- Gegenstand : Getriebemotor mit Bremse für Spindeltrieb
- Betroffen : DG-400 und DG-800A, LA
- Dringlichkeit : Bei Defekt des eingebauten Getriebemotors

- Vorgang : Der bis jetzt verwendete Getriebemotor für den Spindeltrieb wird nicht mehr hergestellt. Deshalb musste die Konstruktion für einen neueren Motor, der etwas geänderte Einbaumaße hat, geändert werden.

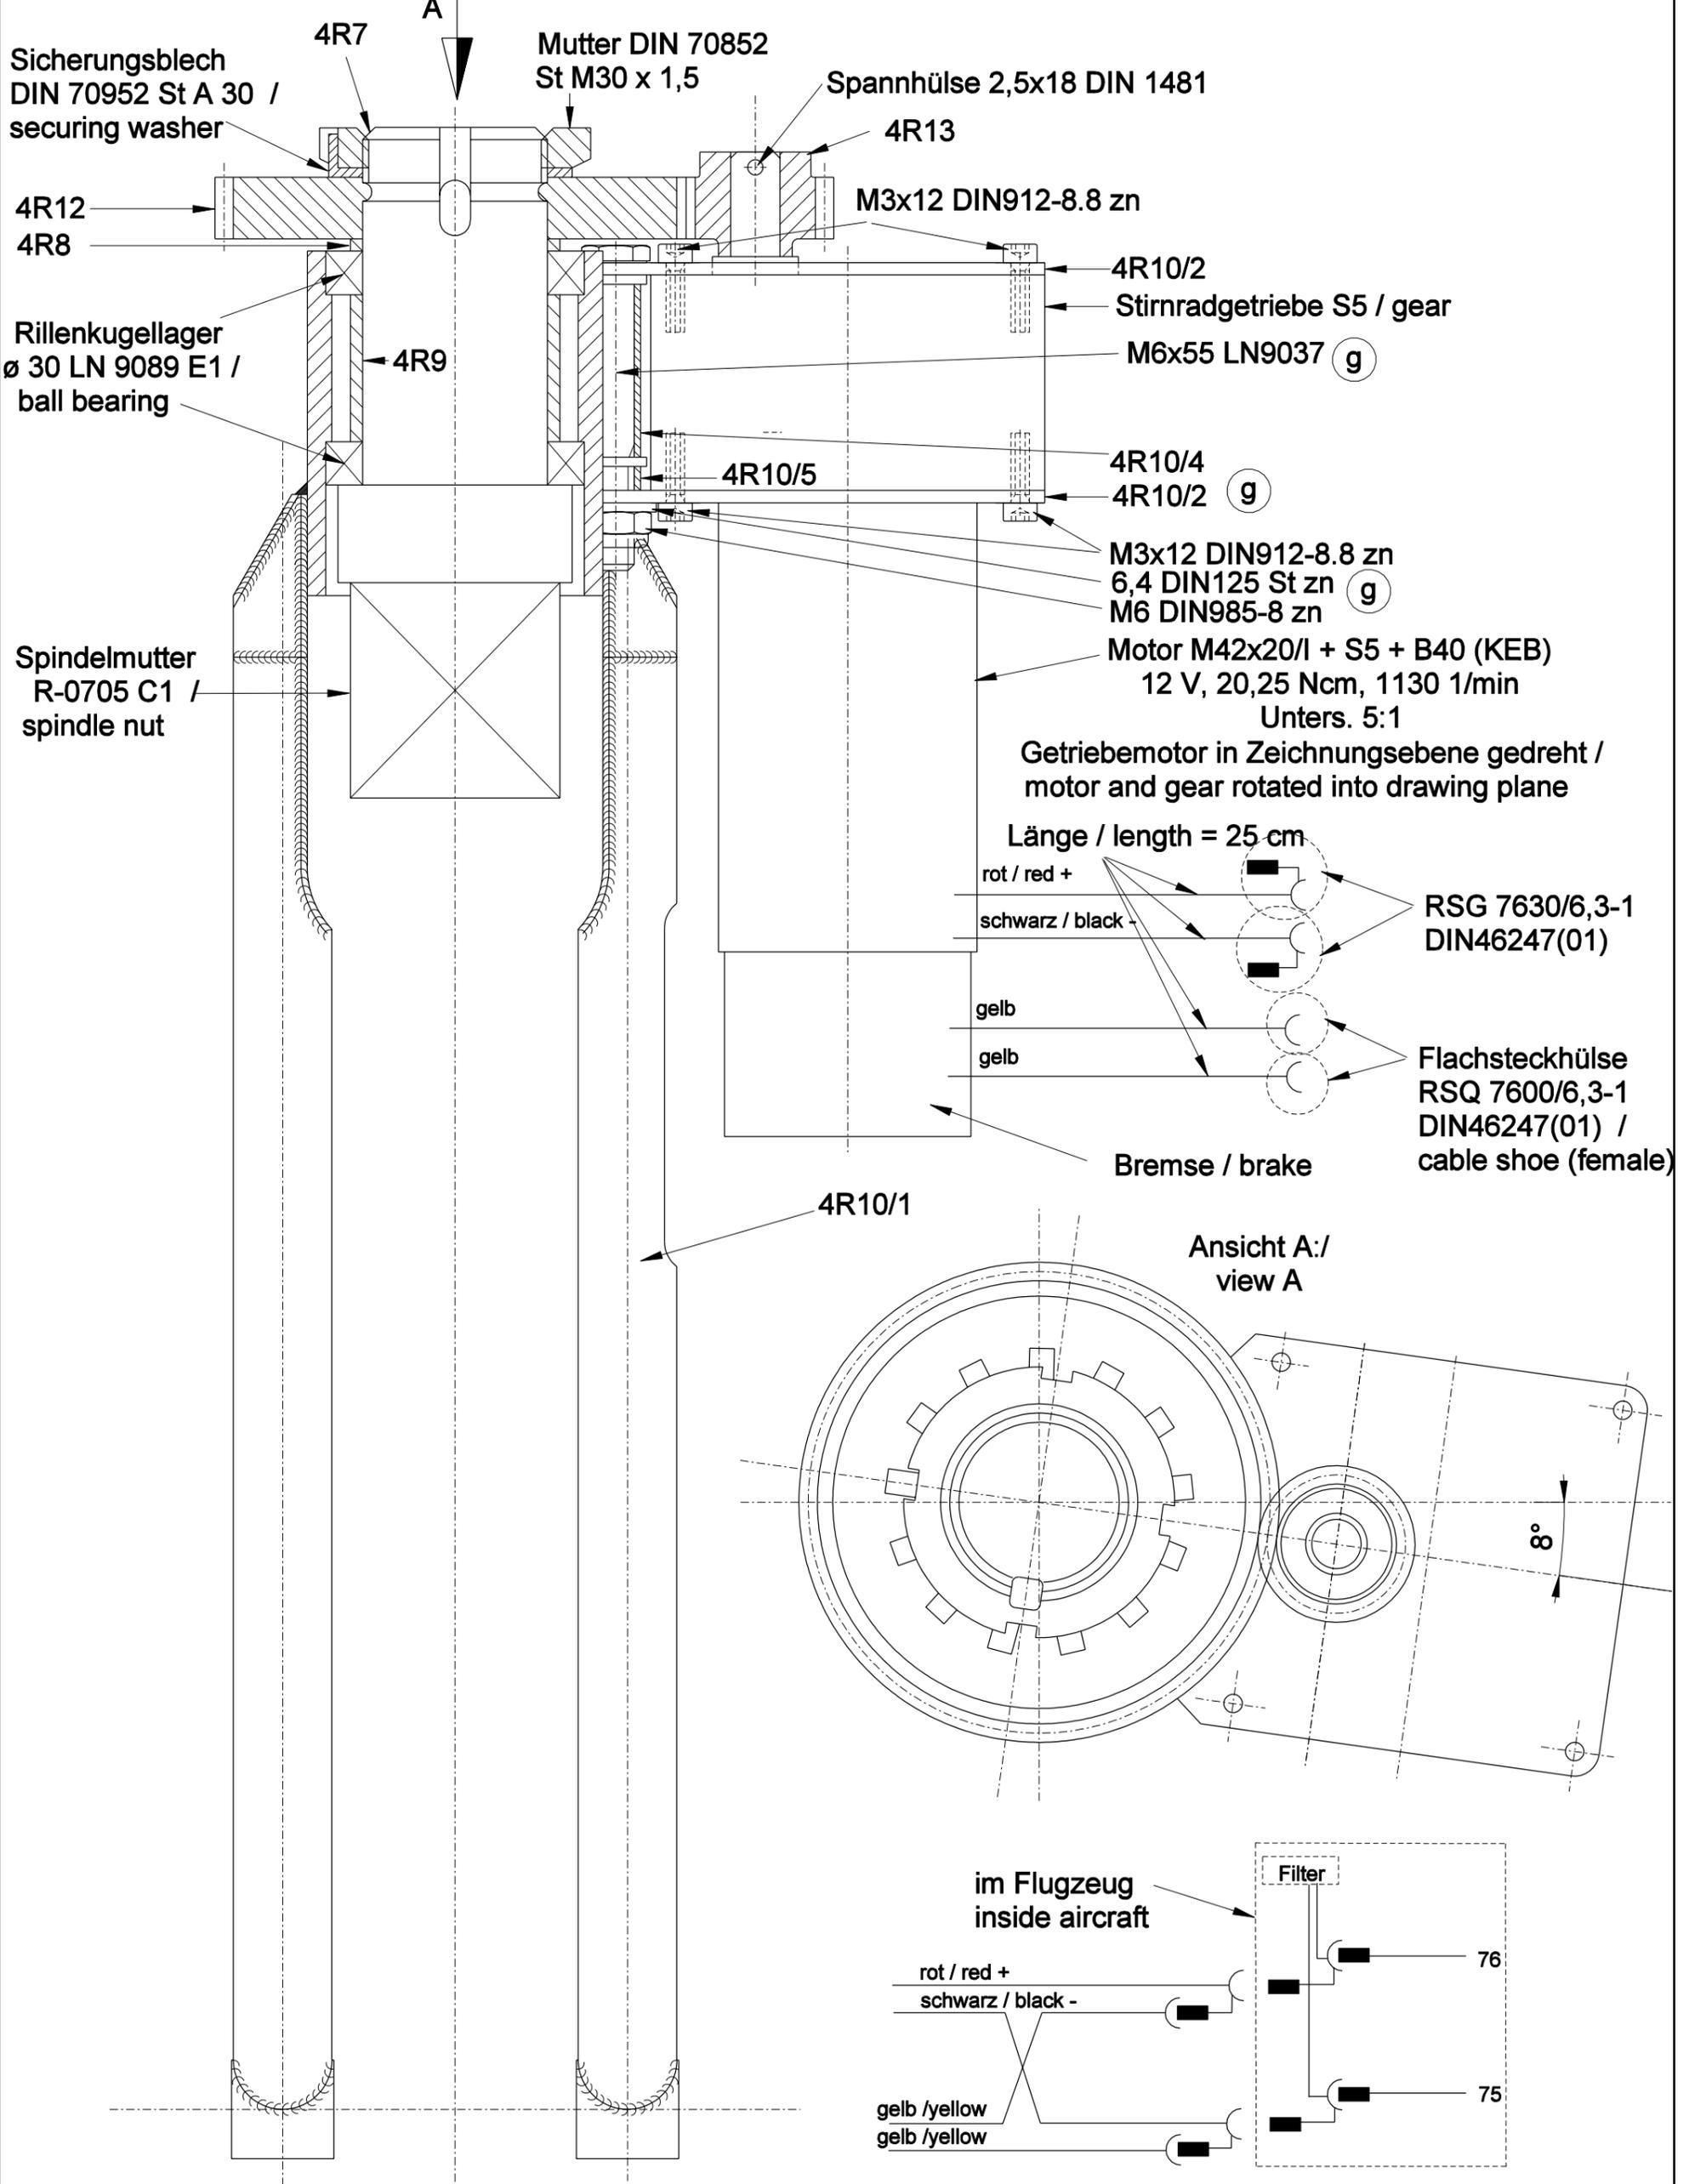
- Maßnahmen : 1. Alten Motor ausbauen: DG-400 siehe Wartungshandbuch Abschnitt 4.4.1, DG-800 siehe Wartungshandbuch Abschnitt 4.14.1.
2. Der Einbau des neuen Motors erfolgt gemäß Zeichnung 4R14 Ausgabe e. Es ist darauf zu achten, dass die beiden Abstandshülsen 4R10/5 zusätzlich benötigt werden.
Einbau siehe Wartungshandbuch Abschnitt 4.4.4 (DG-400) und 4.14.4 (DG-800)

3. Kabel siehe Schaltplan auf Zeichnung 4R14 anschließen.
- Material : Zeichnung 4R14 Ausgabe g
2 Abstandshülsen 4R10/5
1 Motor M42x20/I + S5 + B40 (KEB) 12 V, 20,25 Nm, 1130 1/min Unters. 5:1
komplett montiert mit Bremse, Befestigungsplatten 4R10/2, /3 und Ritzel s 4R13,
Kabel konfektioniert
2 M6x55 LN9037
2 6,4 DIN125 St zn
2 M6 DIN985-8 zn
